REPÚBLICA DE CHILE
DIRECCIÓN REGIONAL
SERVICIO DE EVALUACIÓN AMBIENTAL
REGIÓN DE ATACAMA

RESUELVE CONSULTA DE PERTINENCIA DE
INGRESO AL SEIA, PROYECTO
“ACTUALIZACIÓN TECNOLÓGICA DEL
PROYECTO PARQUE EÓLICO CABO LEONES
II”

RESOLUCIÓN EXENTA N°

101

Figura 1. Layout Proyecto Parque Eólico Cabo Leones II (RCA N°219/2012).

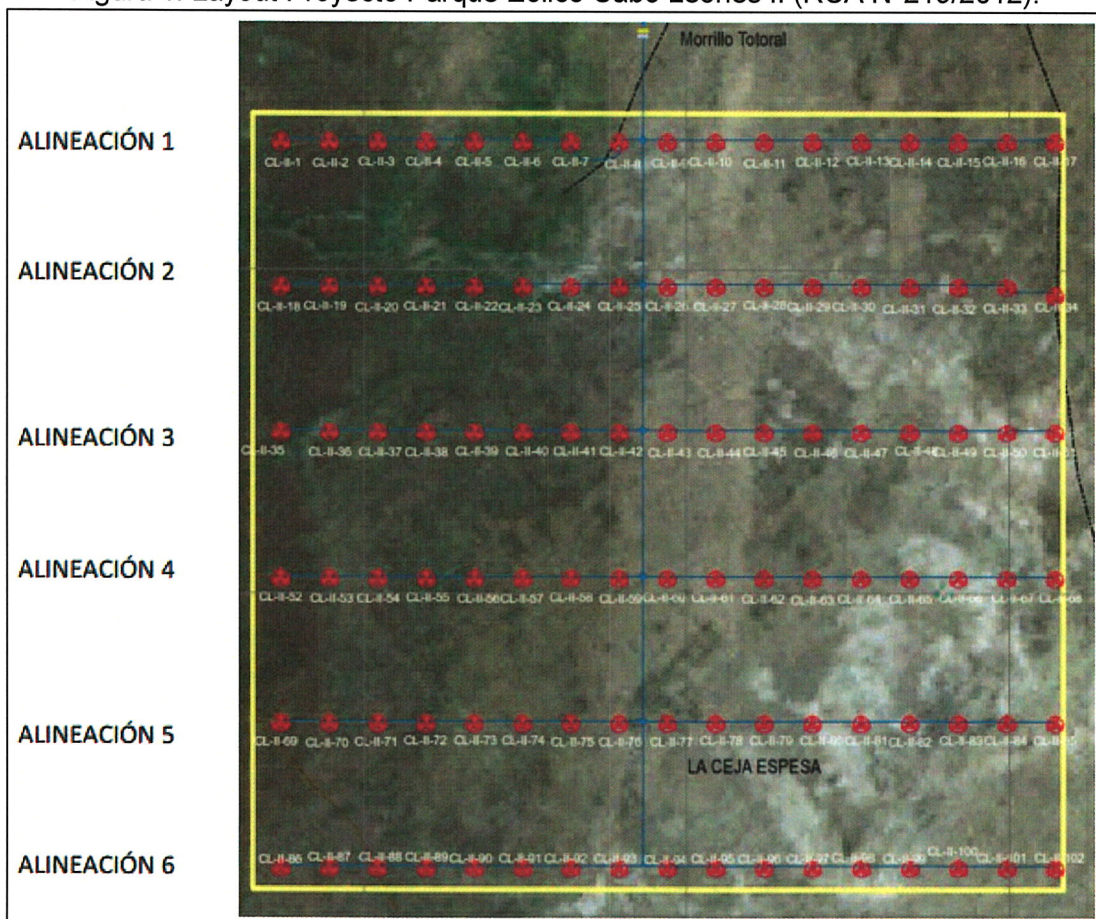
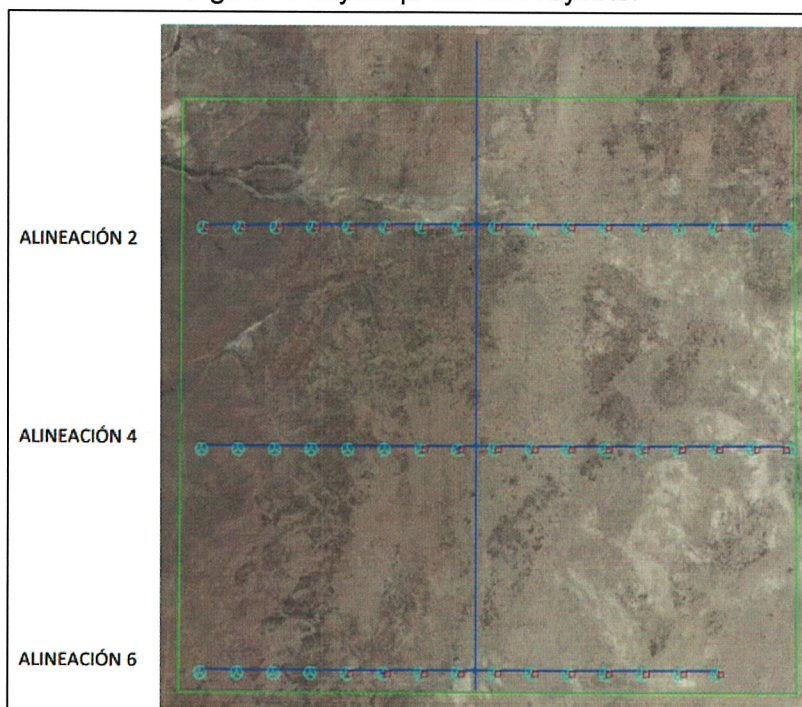
- En relación al cambio de modelo de aerogeneradores, este nuevo modelo (SG145), el cual tienen una potencia de 4,2 MW, optimiza el aprovechamiento del recurso eólico, por lo que se requerirá la instalación de un menor número de aerogeneradores. El número total será de 49 aerogeneradores con capacidad para generar un total de 205,8 MW.

La ubicación de los 49 aerogeneradores se realizará sobre posiciones ya aprobadas anteriormente mediante RCA N°219/2012. De esta manera, se ejecutarán únicamente las alineaciones de aerogeneradores (viales este-oeste) 2, 4 y 6 del proyecto original, dejando sin intervenir las alineaciones 1, 3 y 5, por lo que no se contempla una reubicación en nuevas áreas, sino la reducción del número de aerogeneradores a disponer en las posiciones aprobadas, pasando de 102 a 49 aerogeneradores, y la reducción de alineaciones, pasando de 6 a 3. A continuación, se presenta el layout de proyecto original, y del presente Proyecto:

Respecto de los cambios que se pretenden introducir al Proyecto, consistentes principalmente en el cambio de modelo y reducción del número de aerogeneradores (102 a 49), el ajuste de posicionamiento de un aerogenerador, la modificación de la configuración de las plataformas de montaje de los aerogeneradores y la instalación de dos torres meteorológicas adicionales, no alterará sustantivamente la extensión, magnitud o duración de los impactos ambientales del proyecto original, ya que todas las modificaciones requeridas se circunscriben al área ya evaluada y aprobada ambientalmente, además, tampoco requerirá de otros insumos de los ya aprobados originalmente, además, las emisiones atmosféricas, como los residuos generados para llevar a cabo las modificaciones planteadas, disminuirán en comparación a las cantidades ya autorizadas y en relación a las emisiones de ruido, estas no superan los niveles de inmisión de ruido máximo permitidos por el D.S. 38/11. Por lo anterior, no modifica sustantivamente la magnitud de los impactos ambientales del proyecto.

Figura 3. Plataforma de montaje de aerogenerador.

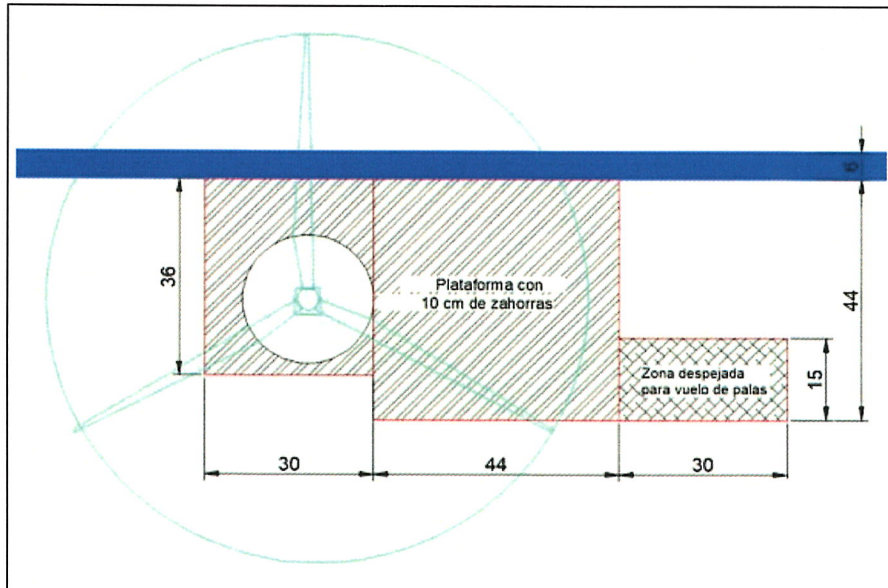
- En relación a la modificación de la configuración de las plataformas de montaje de los aerogeneradores, debido al cambio de modelo de aerogenerador, las dimensiones de las plataformas de montaje variarán respecto de lo aprobado en la RCA N°219/2012, siendo necesario ampliar esta superficie afección temporal, anexando un área contigua de 30 x 15 m (450 m²). Una vez se finalice el montaje de los aerogeneradores, tal como se indica en el acápite 3.7.7.1 de la RCA, el titular considera la restauración de las áreas de afección temporal.

El área correspondiente exclusivamente a la cimentación del aerogenerador corresponde a 434 m². No obstante para mejorar el movimiento de vehículos durante el montaje de los aerogeneradores y poder acopiar los componentes menores de los aerogeneradores, el titular habilitará un área de encaje camino-cimentación-plataforma de 36 x 30 m (1.080 m²) que engloba ya la superficie de cimentación, y que tendrá el mismo acabado superficial que las plataformas de

montaje (nivelado, compactado y capa de 10 cm de zahorra seleccionada). De acuerdo a lo anterior, la superficie de intervención directa total para la cimentación y montaje de cada aerogenerador es de 0,347 ha. A continuación, se presenta figura con la configuración de las plataformas y una tabla comparativa de las mismas (situación requerida) en relación a la situación aprobada inicialmente por RCA N°219/2012 y la consulta de pertinencia:
